PROCESSO Nº WS1453966367

EDITAL N.º 002/2025

OBJETO DA SELEÇÃO: Contratação de empresa especializada para construção do Prédio 1027 – PBI – Produção de Bancos Influenza.

RESPOSTAS ÀS DÚVIDAS

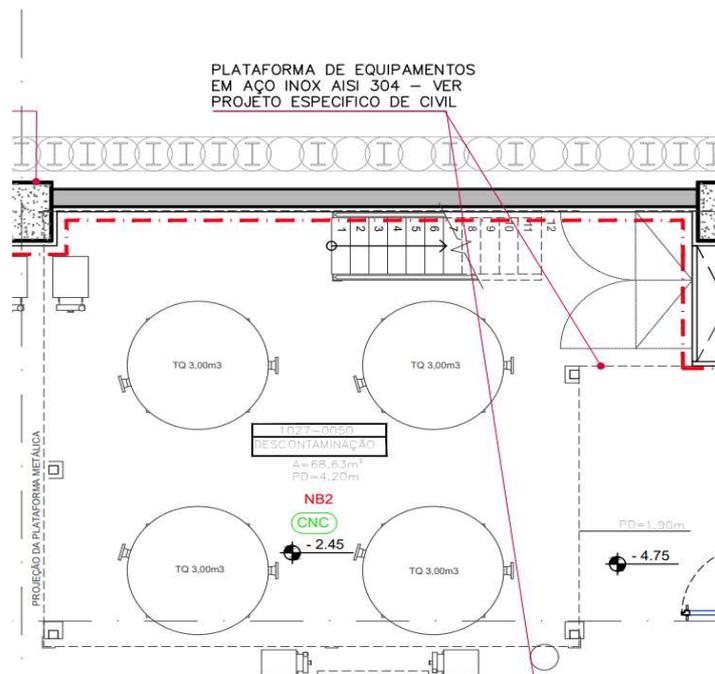
PERGUNTA 11: Ainda sobre o item 9.4 do memorial descritivo, consta também a previsão de uma possível alteração do tipo de estaca a serem executadas internamente na região dos blocos que receberam o reforço, todavia, o texto aparenta estar incompleto "...a possibilidade de substituição das por micro estaca injetada".

Analisando os projetos e sobrepondo as informações, entendemos que o texto fala sobre a possibilidade de substituição das estacas tipo mega metálica por micro estacas injetadas. O entendimento está correto?

RESPOSTA: Considerar a execução de estaca tipo mega metálica, mesma solução técnica utilizada na edificação em outros trechos, conforme item constante da planilha proposta. O memorial descritivo de obras civis será revisado.
